**Przedsiębiorstwo Energetyki Ciepłej Sp. z o.o.**

### Pytania z dnia 19.06.2026 r.

**PRZYŁĄCZE CIEPLNE DO TERENÓW PROJEKTOWANYCH  
BUDYNKÓW MIESZKALNYCH ADAM-DEVELOPMENT  
PRZY UL. TOWAROWEJW STARGARDZIE.**

**SZCZEGÓŁ WYKONANIA "WCINKI NA GORĄCO"**

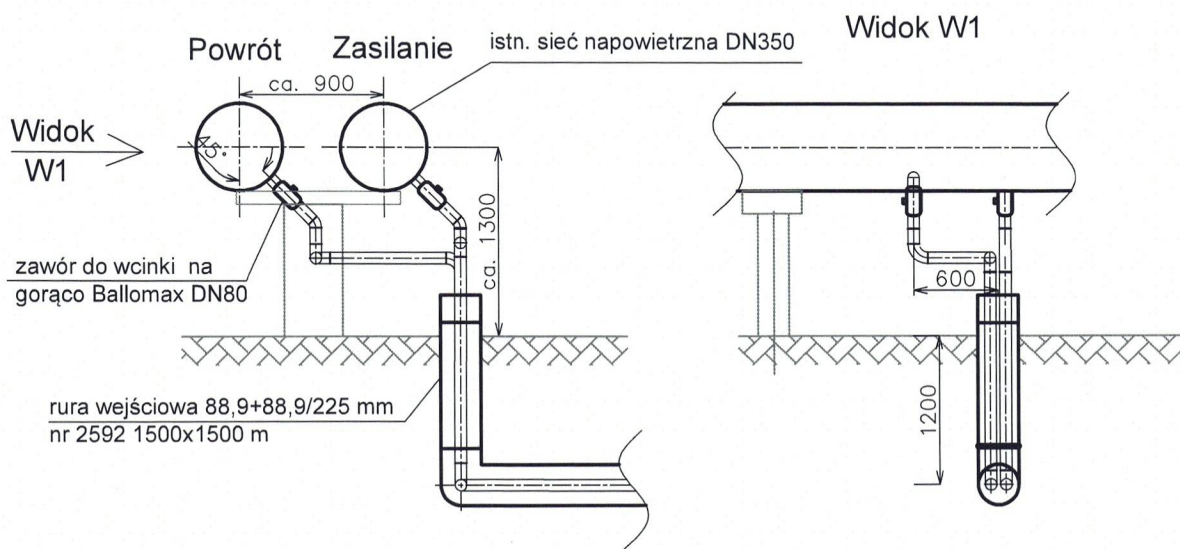
Proszę o wyjaśnienie rozbieżności projektowych z rzeczywistością, dotyczących wcinki na gorąco w rurociągi napowietrzne.

W załączeniu część projektowa wcinki i zdjęcie z zaznaczoną schematycznie wcinką i trasą sieci. Chodzi o rozbieżność w wysokości usytuowania rurociągów napowietrznych.

W odpowiedzi na zapytanie potwierdzam wystąpienie rozbieżności projektowej.

Dla wcinki na gorąco w rurociągi napowietrzne należy przyjąć rzeczywistą wysokość montażu wynoszącą ok. 4 m. Zmiana ta skutkuje koniecznością odpowiedniego zwiększenia ilości rurociągów oraz izolacji termicznej w zestawieniu materiałowym.
